## Ocena błędów wykonania i opracowania wyników pomiaru oporu wozu uzyskanych podczas eksperymentalnego przejazdu w dniu 23.10.2014 roku na trasie do Morskiego Oka.

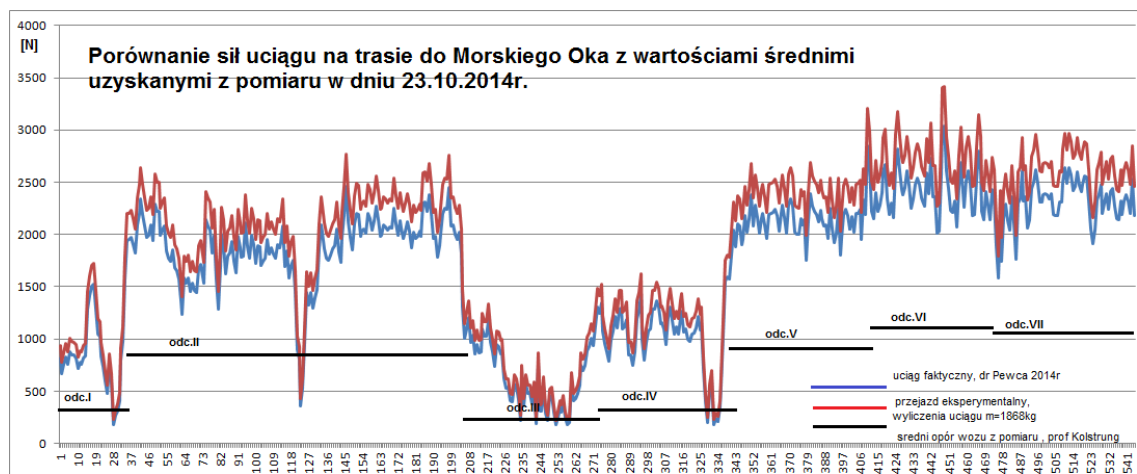
W sposób obrazowy, porównanie faktycznej siły uciągu ( kolor czerwony) z siłą oporu wozu wynikającą z pomiaru i uśrednioną na poszczególnych odcinkach przez p.prof. Kolstrunga ( kolor czarny) pokazano na Rys 1. Warto zauważyć, że wielkości siły oporu wozu które posłużyły hipologowi do wyliczenia pracy koni nad wozem w polu grawitacyjnym są diametralnie różne ( mniejsze) od tych, jakie faktycznie konie muszą przewyciężyć dla wyciągnięcia wozu do góry

Rys. 2. Porównanie kształtu wykresów uciągu w funkcji drogi (kolor niebieski) oraz oporu wozu w funkcji czasu (kolor czerwony) na odcinku nr I.

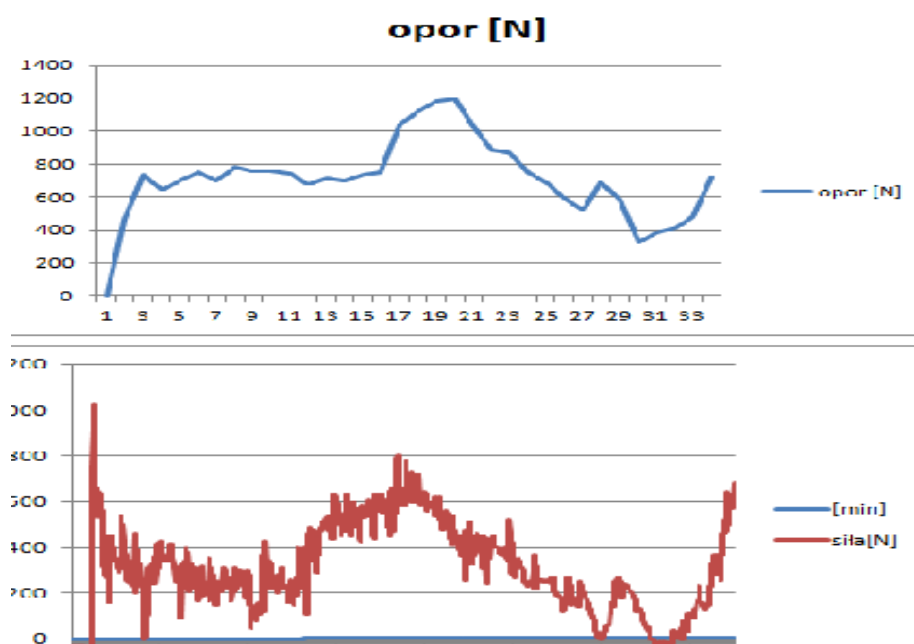
Podział na odcinki I-VII wykresu siły oporu wozu w funkcji czasu, uzyskanego w trakcie pomiarów i przypisanie ich do zaledwie „podobnych” kształtem odcinków wykresu zależności siły oporu wozu w funkcji drogi jest błędny i zasadniczo rzutuje na wyliczoną w ten sposób rzeczywistą prędkość koni. Poza trzema charakterystycznymi punktami obu wykresów, kiedy funkcja siły osiąga minimum wzdłuż całej trasy, nie jest możliwe dostatecznie dokładne skorelowanie drogi z czasem przejazdu, co zostało w sposób obrazowy pokazane na przykładzie odcinka nr I (przyjęty podział za prof. R.Kolstrungiem). Na Rys.2, wykres górny (kolor niebieski) przedstawia wyliczoną siłę uciągu w funkcji drogi dla pierwszych 590m trasy, a wykres dolny (kolor czerwony) - zmierzoną siłę uciągu w czasie pierwszych 5 minut. Na końcu obu wykresów pojawia się krzywa narastająca, której kształt a w szczególności proporcje nie pozwalają uznać za prawidłowe przypisanie czasu 5 minut do przebytych 590 metrów. Na wątpliwe podobieństwo obu wykresów zwracał uwagę również dr. M.Jackowski w swojej opinii wykonanej po pomiarach i zaprezentowanej Radzie ds. koni z Morskiego Oka.

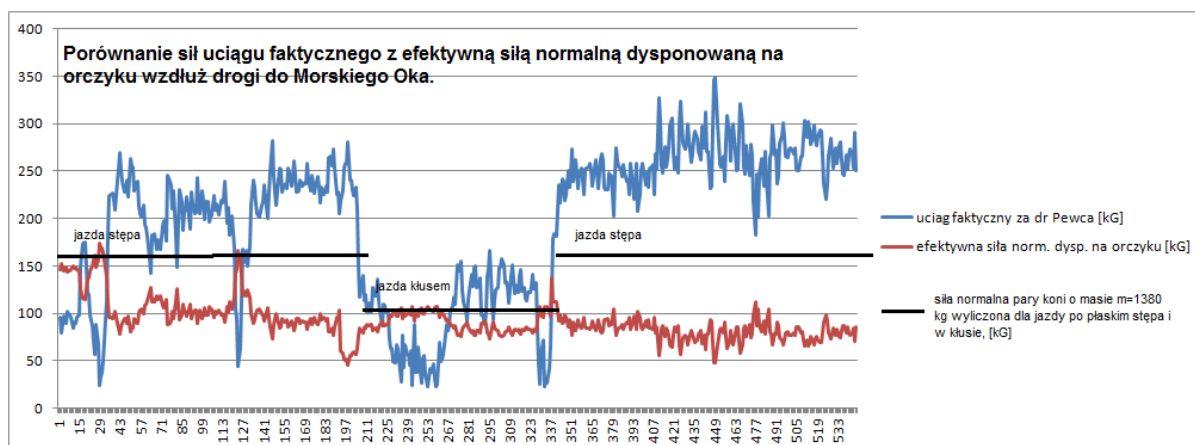
Profesor Kolstrung wyliczył poziom siły normalnej dla pary koni o masie  $m=1380$  kg na 179 kG. Jest to wyliczenie nieściśle nie tylko dlatego, że nie uwzględnił współczynnika sprzęgu koni w parę, ale przede wszystkim z braku prawidłowego obliczenia siły normalnej dla jazdy kłusem na odcinkach III i IV (8% zamiast 13.% m.c. w stępie stępa) a także z powodu niewykonania koniecznej redukcji, wynikającej z faktu jazdy pod górę i pojawiającego się stąd dodatkowego obciążenia koni. O konieczności zmniejszenia ładunku wozu wynikającej z nachylenia terenu pisał multum autorytetów, począwszy od profesora Bryły czy profesorów Kożewnikowa, Karlsena czy Pruskiego w latach pięćdziesiątych ubiegłego wieku. Ówczesne ich poglądy zostały utrwalone we współczesnej hipologii. Można je znaleźć m.in. w podręczniku „Hodowla i użytkowanie koni” SGGW z 2013 roku (prof. S.Chrzanowski i inni), gdzie opisowo nadmienia się, że wydajność pracy zależna jest również od jakości i ukształtowania terenu, a cyt. „wzrost nachylenia do 8,5% wymaga dodatkowej siły – prawie równej normalnej sile pociągowej” i wywołuje „spadek wydajności o 50%”. Wprawdzie poza profesorem Pruskim nikt z autorów nie podaje w jaki sposób należy przeliczyć tę zmniejszoną wydajność czy wzrost obciążeń wynikający z nachylenia drogi, ale bazując na prawach fizyki czy elementarnej znajomości mechaniki ogólnej może tego z łatwością dokonać przeciętny absolwent politechniki.

W trosce o dobro koni należało z tej wiedzy skorzystać, zamiast poddawać konie robocze podwyższonym obciążeniom, wynikającym z zawyżenia ich możliwości uciążu normalnego podczas pracy dzień po dniu w terenie nachylonym średnio o 5%. Ilustrację problemu poziomu odniesienia faktycznej siły uciążu do siły normalnej po płaskim (wg.p.Kolstrunga) i podczas jazdy pod zmiennym nachyleniem odpowiadającym profilowi trasy do Morskiego Oka, obrazuje poniższy wykres (Rys.3):
